DEMANDE D'AUTORISATION ENVIRONNEMENTALE

Ouverture d'une carrière de tufs volcaniques

Carrière de « Mon Repos »

MEMOIRE EN REPONSE A L'AVIS DE LA MRAE

Vue de la carrière remise en état depuis la partie Est (entrée de Saint-Pierre) en direction de l'Ouest (ZI 3).

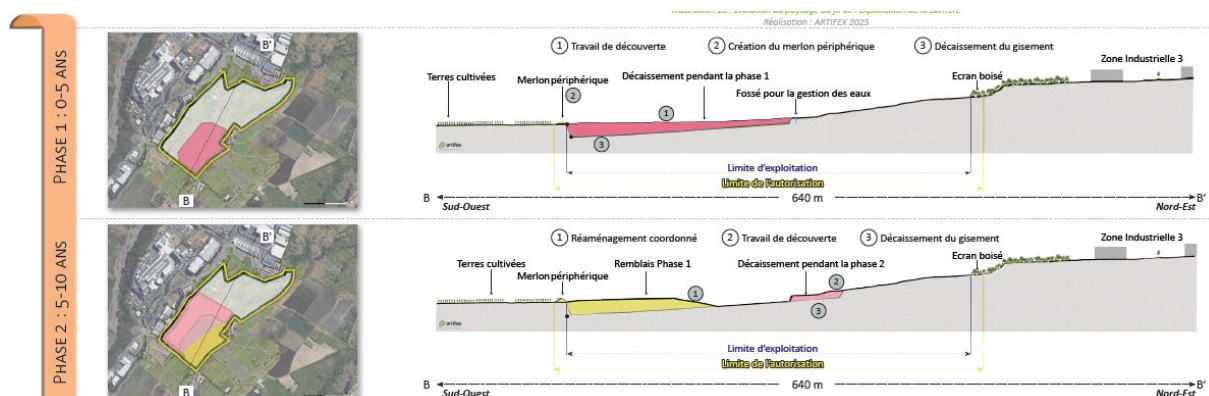
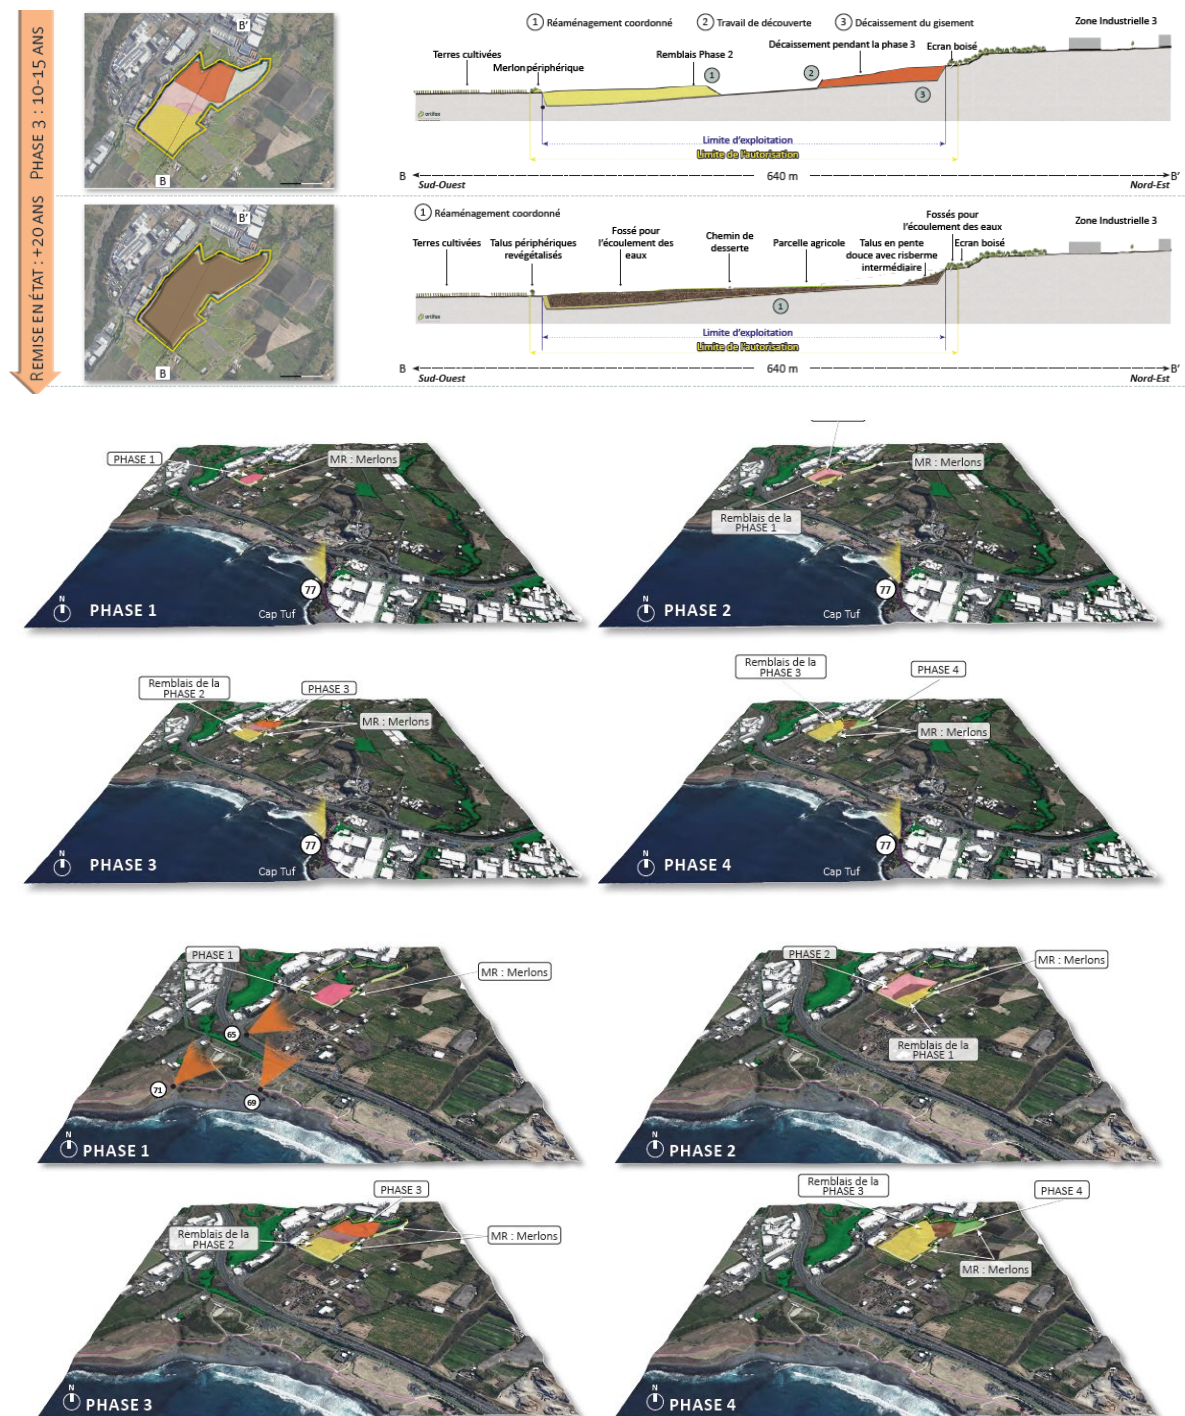
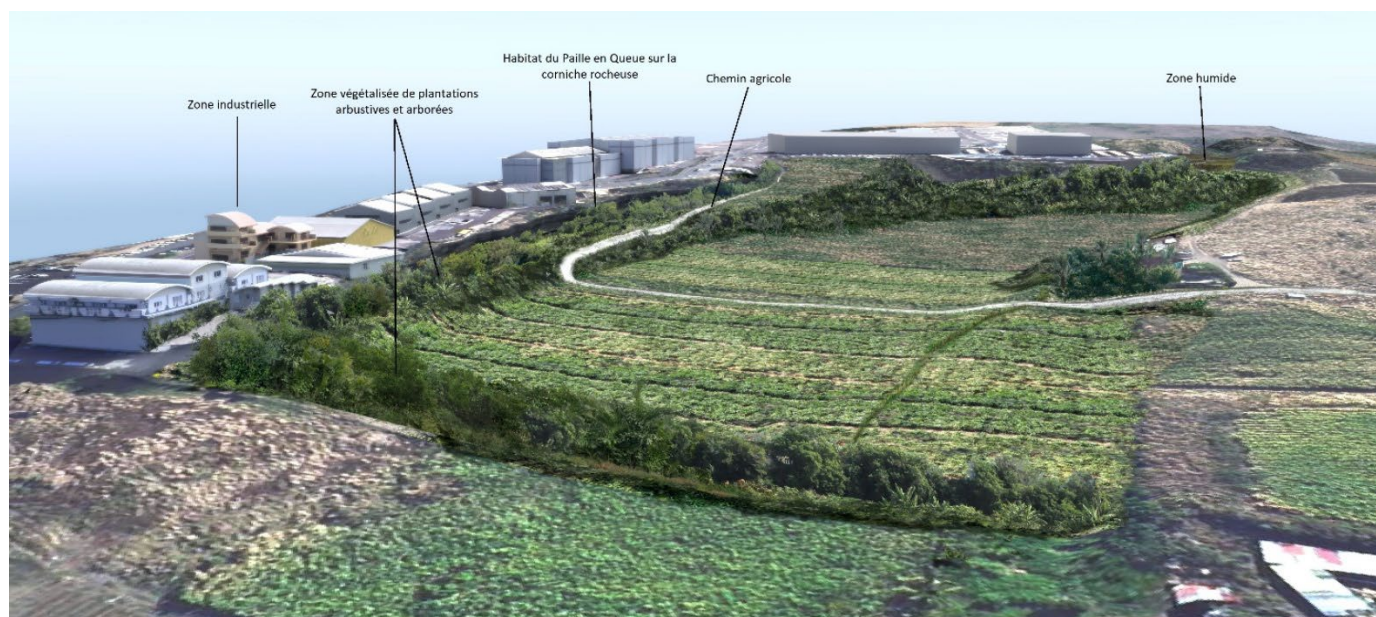
- ***La MRAe recommande au maître d'ouvrage de représenter une simulation en perspectives en 3 dimensions spatiales du site remis en état, en proposant des vues périphériques depuis l'environnement proche et des vues détaillées de la prise en compte de l'habitat du Paille-en-queue et des zones humides créées, ainsi que d'estimer le coût de l'ensemble des mesures de remise en état du site.***

La remise en état du site est présentée sous la forme d'un plan d'aménagement général accompagné d'une coupe longitudinale du profil de réaménagement (Pages 461 et 464 de l'étude d'impact).

- Une présentation de l'évolution de ce même profil longitudinal au fur et à mesure de l'exploitation sous forme de réaménagement coordonné (carreau glissant)
- Plusieurs analyses, par phase d'exploitation, des effets du projet dans le paysage sur son bassin de perception visuel.

En complément, il est également proposé ci-dessous une modélisation de l'insertion paysagère du site après réaménagement depuis l'Est en direction de l'entrée de la ville de Saint-Pierre.

Une simulation de la remise en état sur bloc 3D avec une vue depuis le Sud-Est vers le Nord-Ouest, montrant l'habitat du paille en queue et la zone humide a également été réalisée.
